# 大間原子力発電所

敷地ごとに震源を特定して策定する地震動のうち  
内陸地殻内地震の地震動評価に関する  
審査資料の修正について

2024年3月15日  
電源開発株式会社

# 地震動解析の入力ミスにかかわる評価結果の誤りの修正について

## 断層モデルを用いた手法による地震動評価結果 【③ 断層傾斜角の不確かさケース 加速度時刻歴波形】

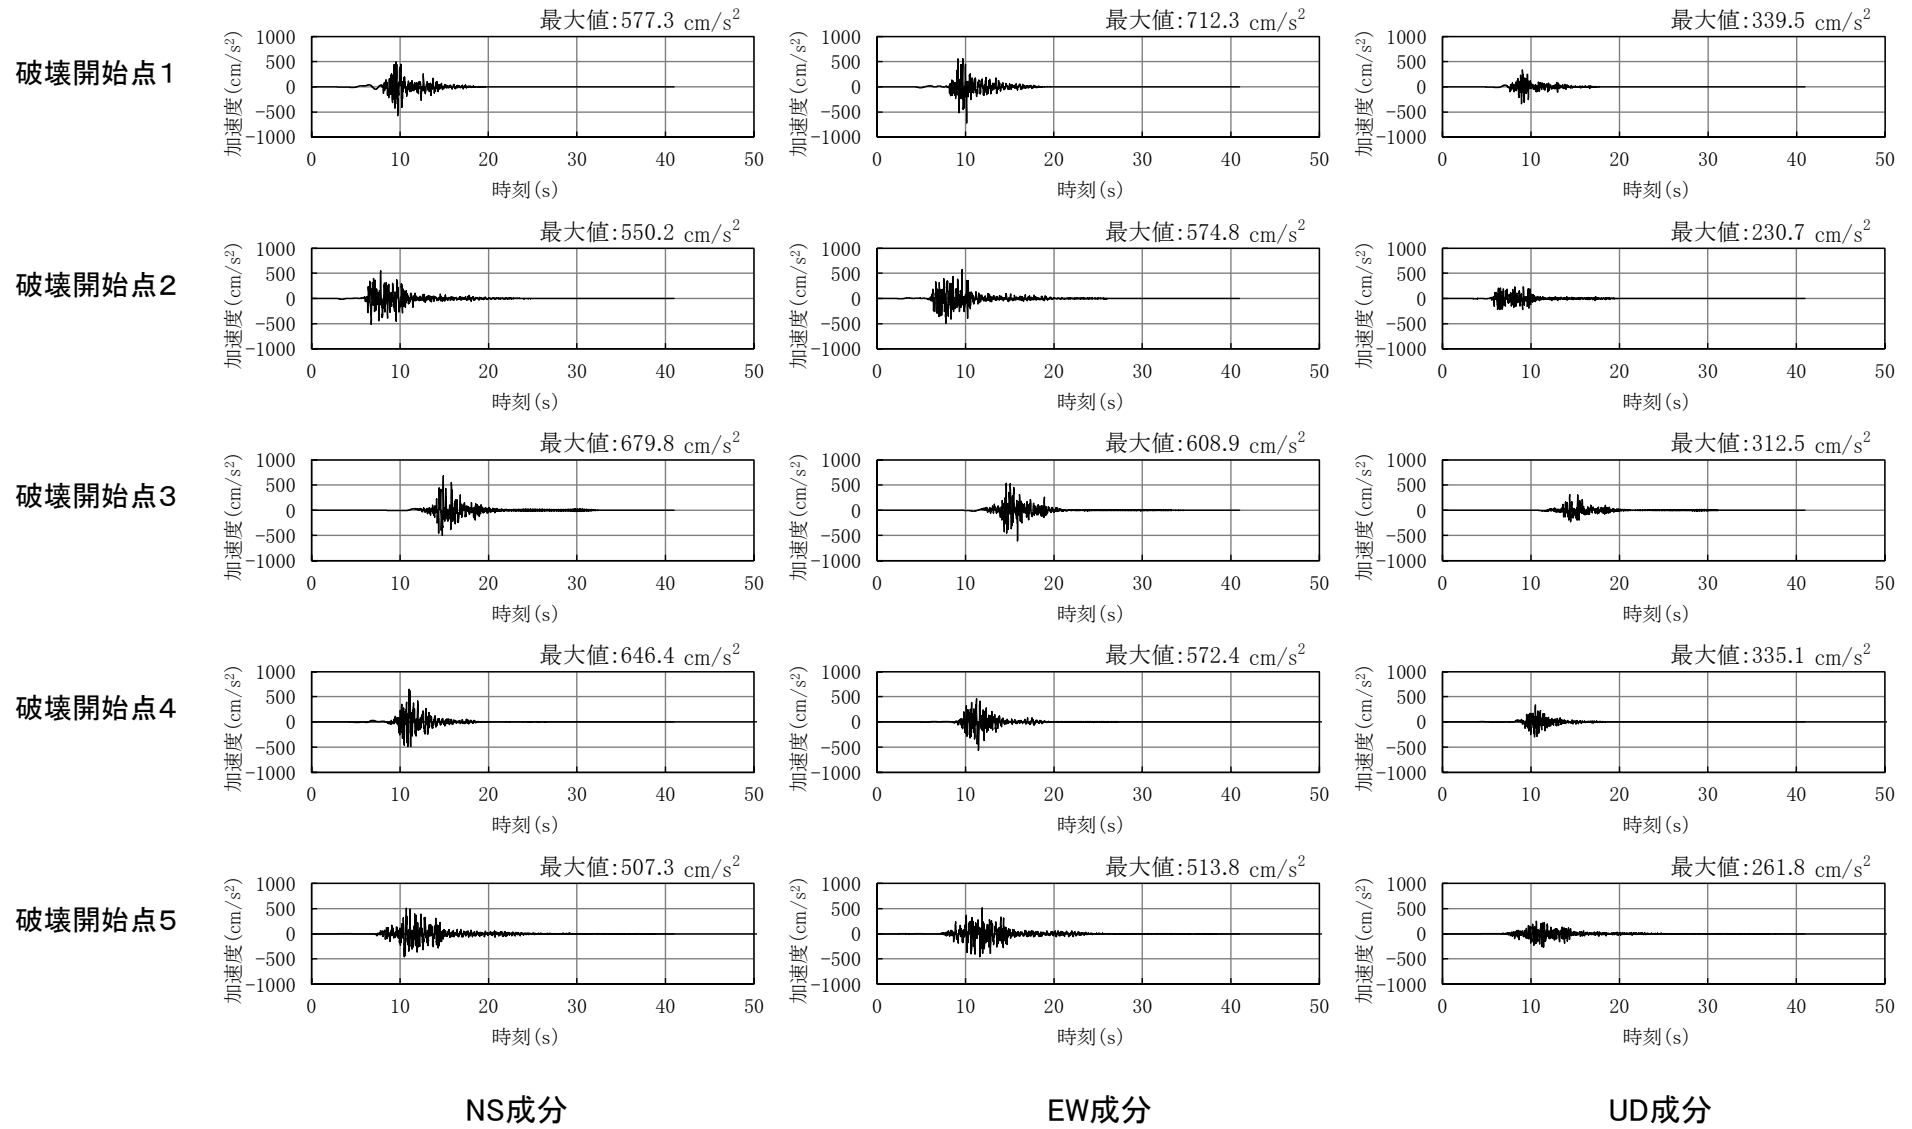
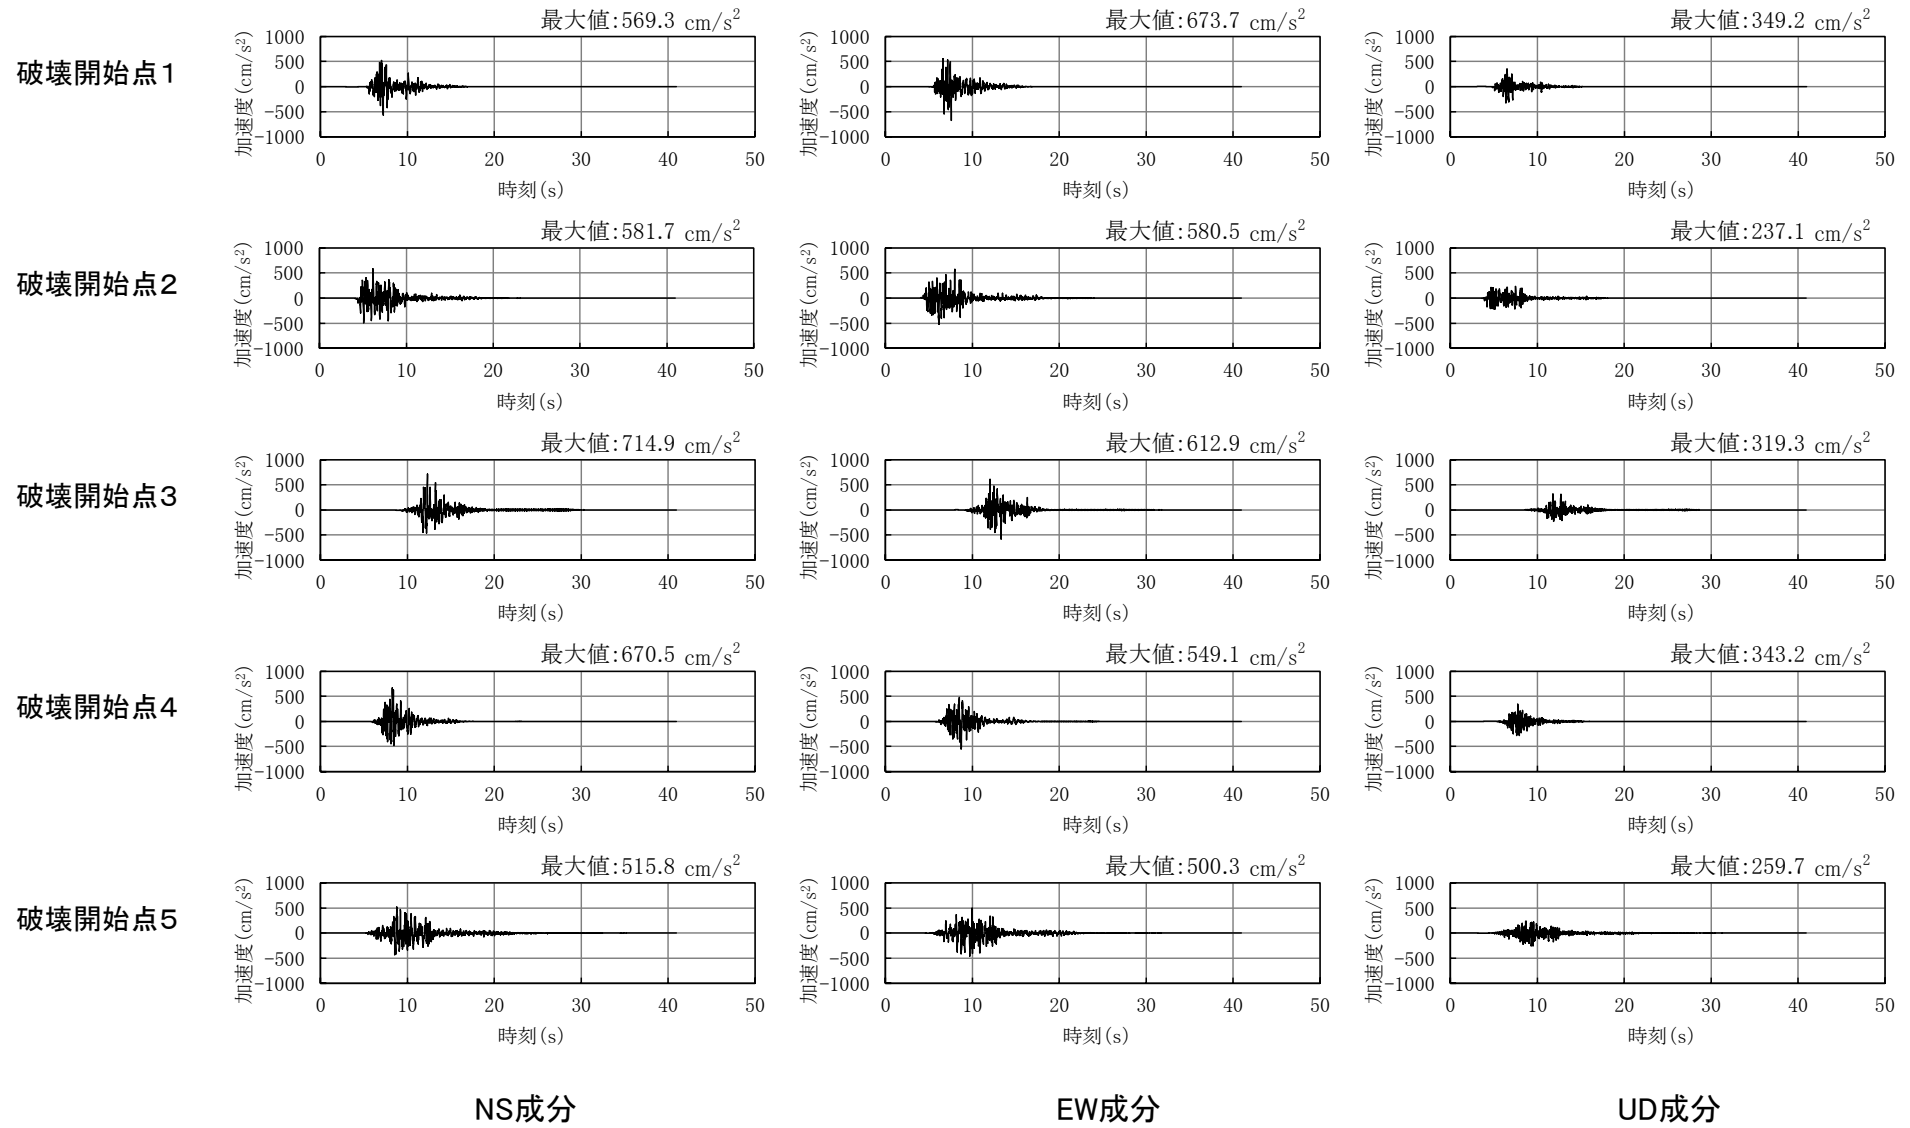
地震動解析の入力ミスにかかわる  
評価結果の誤りを修正した。

## 断層モデルを用いた手法による地震動評価結果 【③ 断層傾斜角の不確かさケース 速度時刻歴波形】

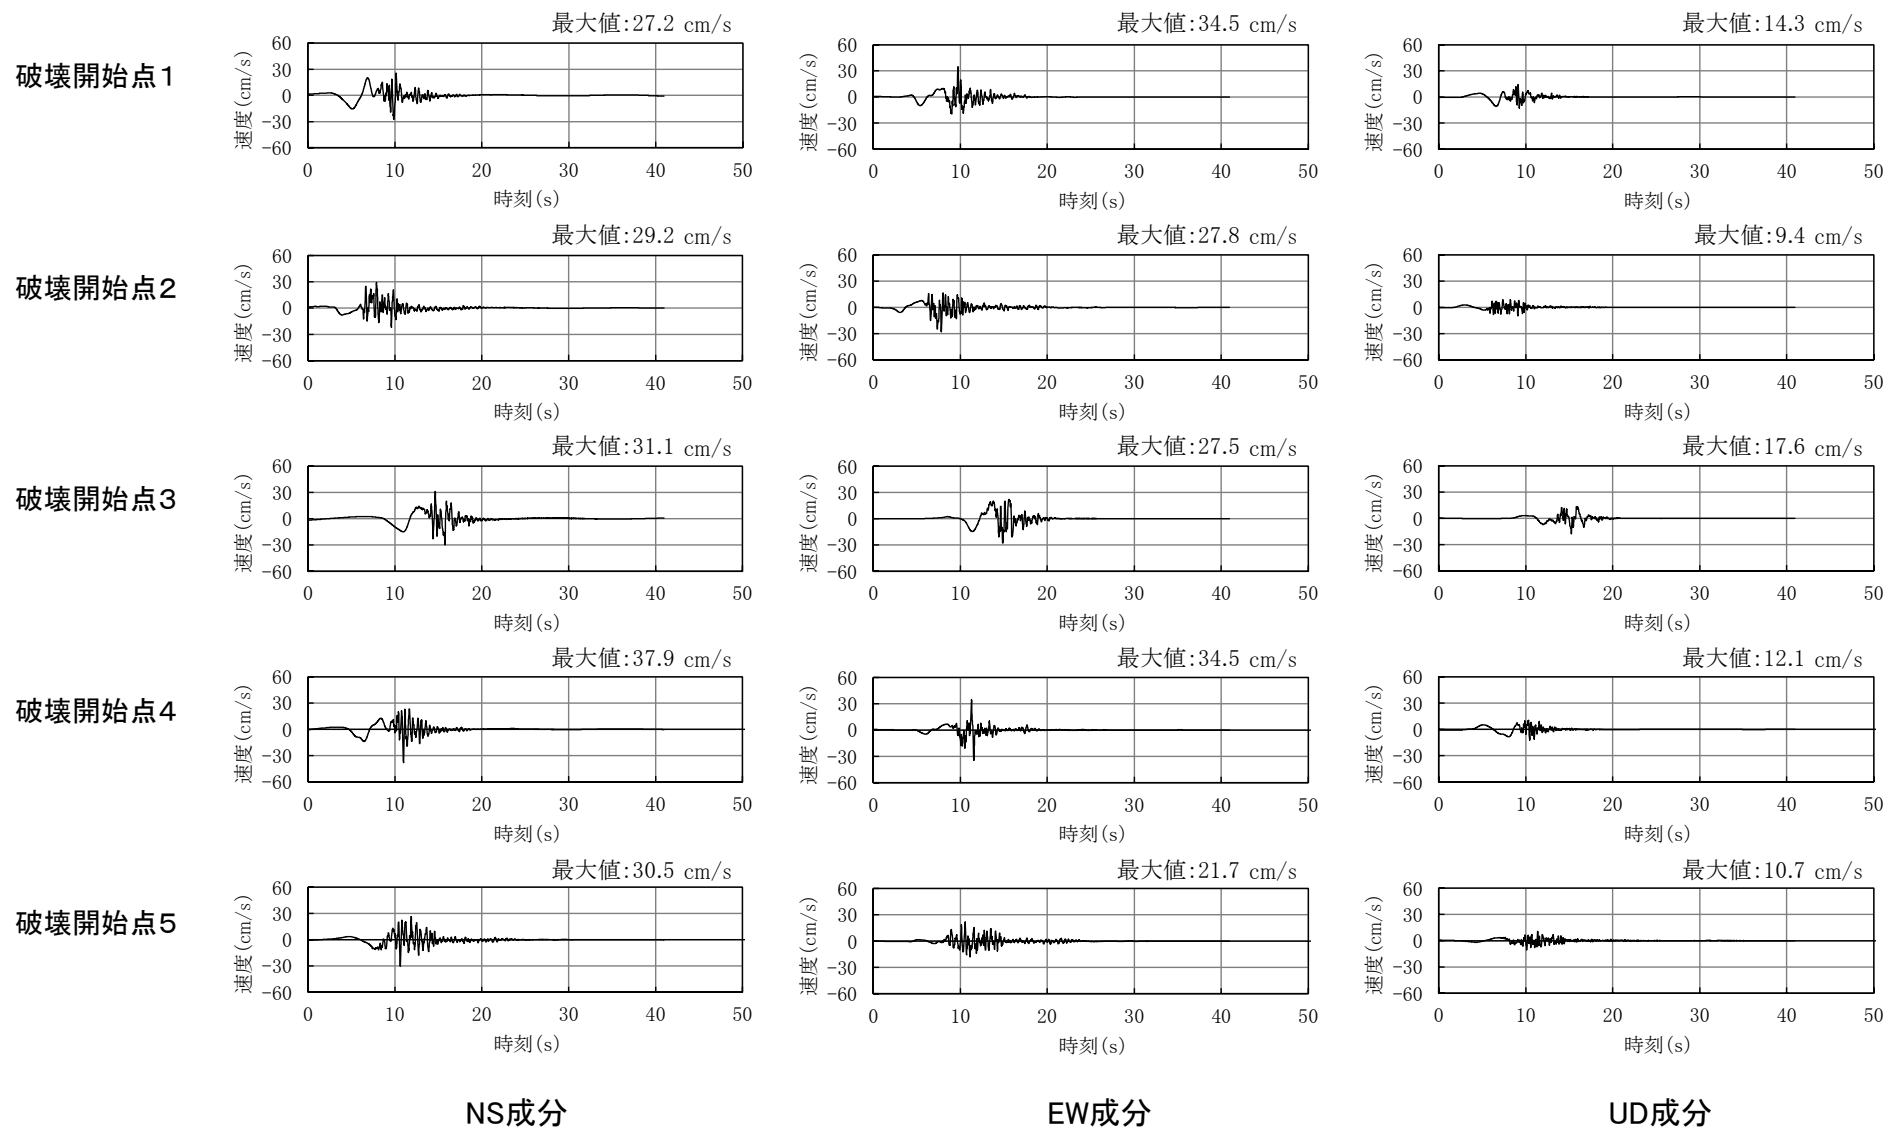
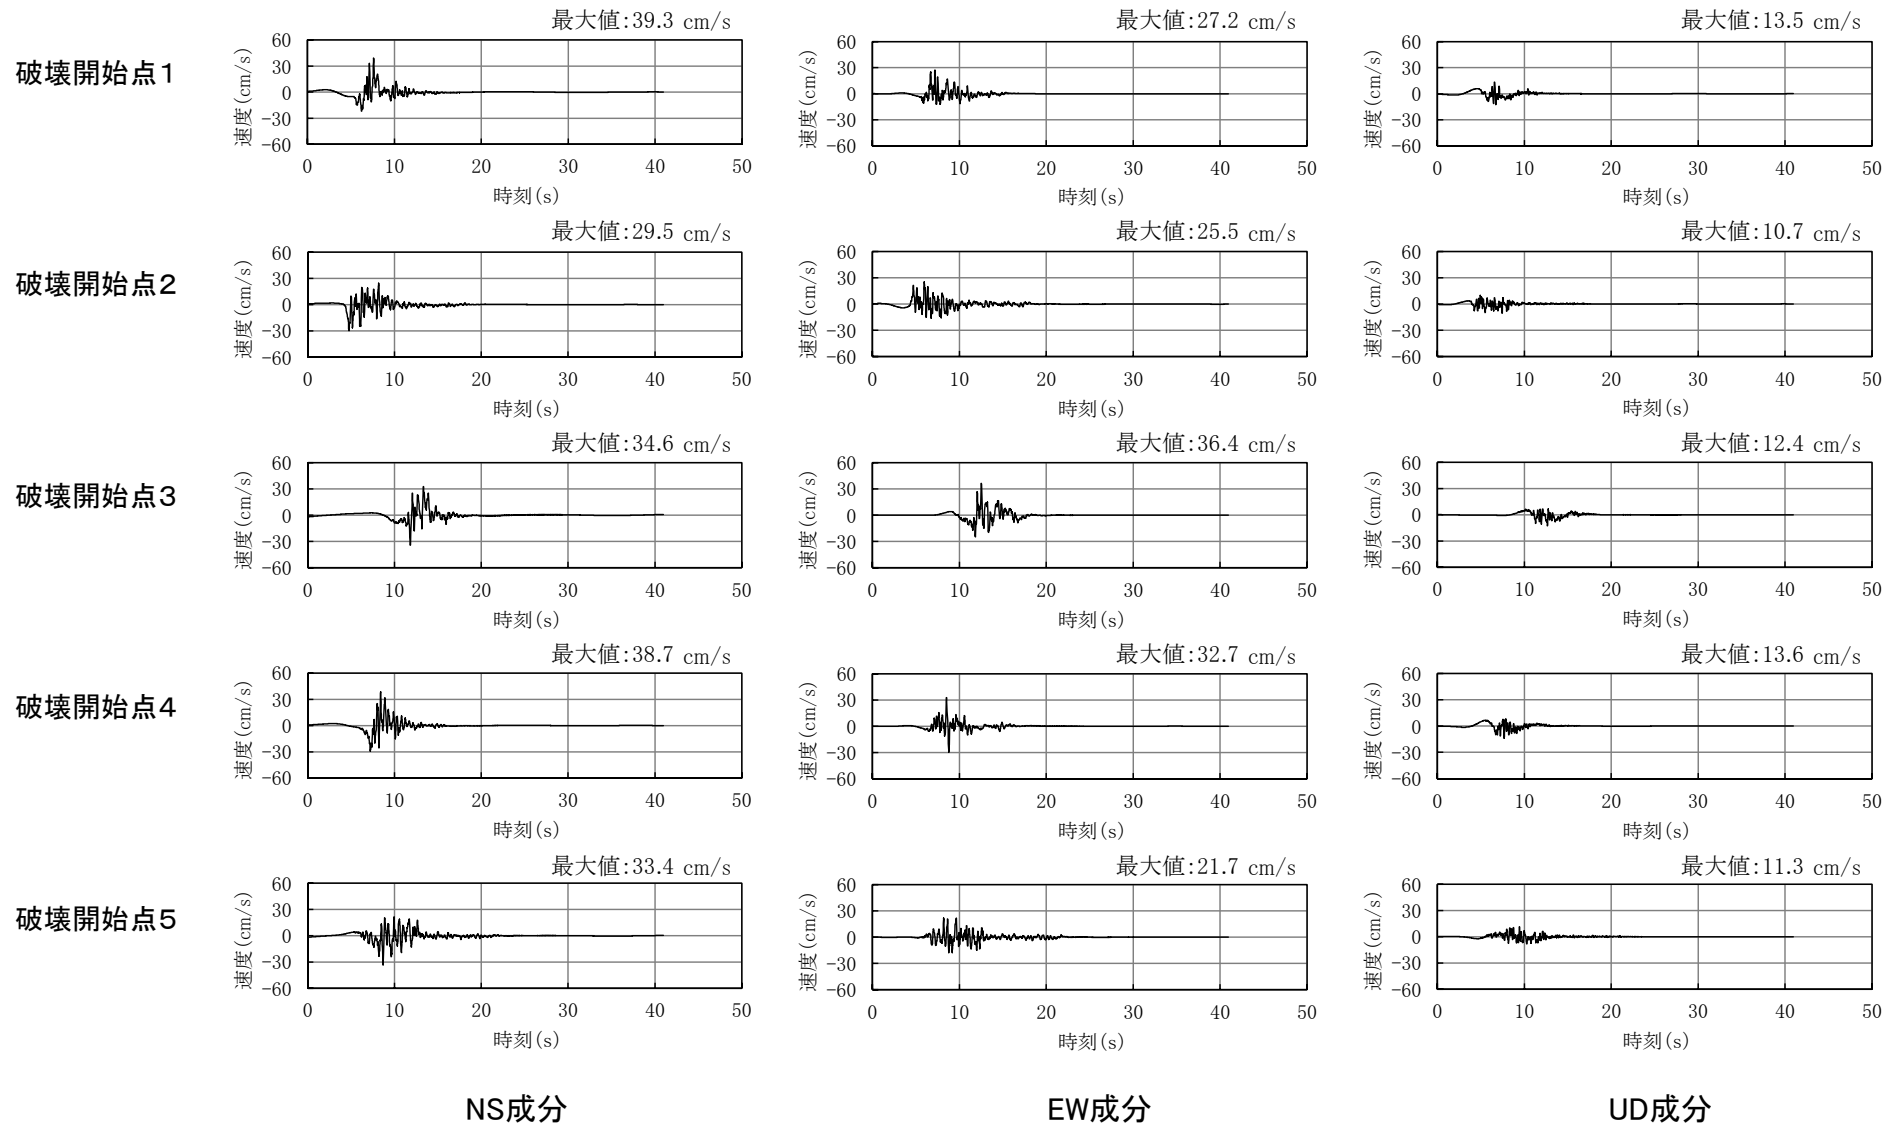
地震動解析の入力ミスにかかわる  
評価結果の誤りを修正した。
